# GGW

Objekt: Seiersberg

Heidenreichstraße 20,22

GZ: LRH 30 G1/2004-10

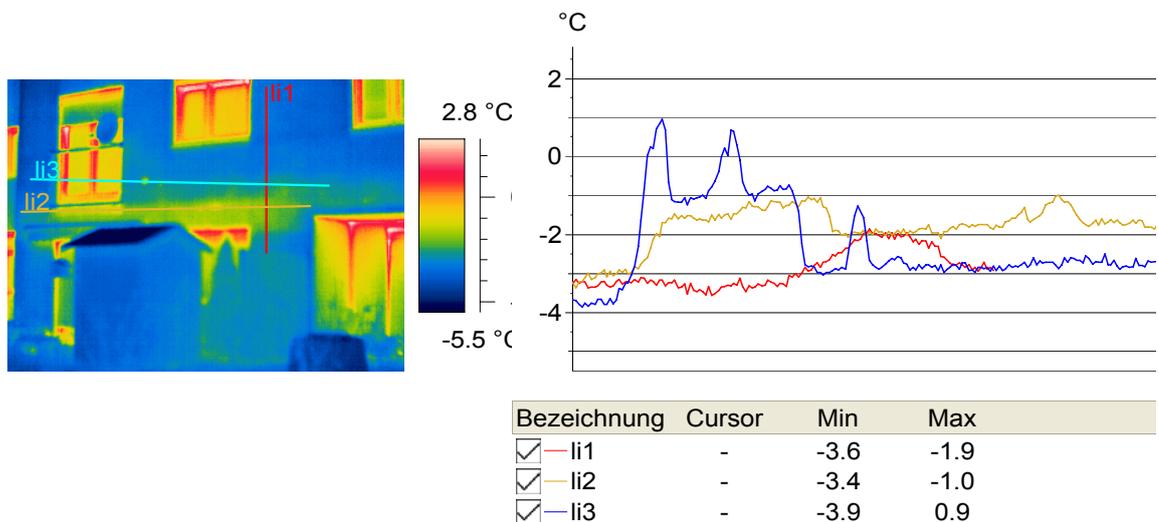
Dies ist ein auffallend positives Beispiel einer Wärmebrückenvermeidung durch Dämmung, welche im Wohnbau nicht selbstverständlich ist.

**Fassadendetail (Überlagenbereich):**

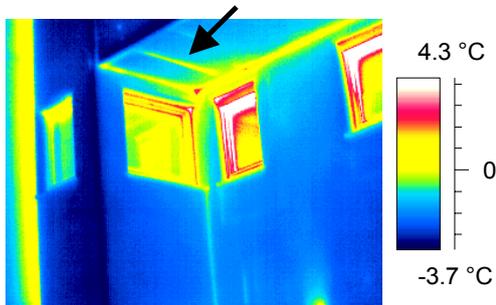
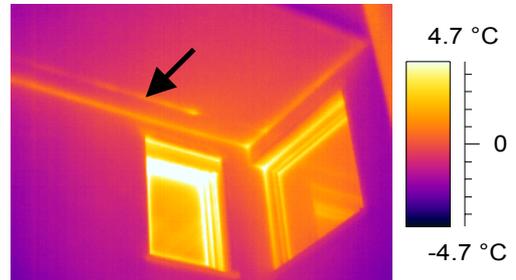
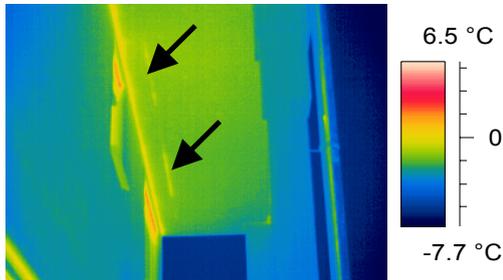
Der Überlagerbereich stellt eine konstruktive Wärmebrücke dar.
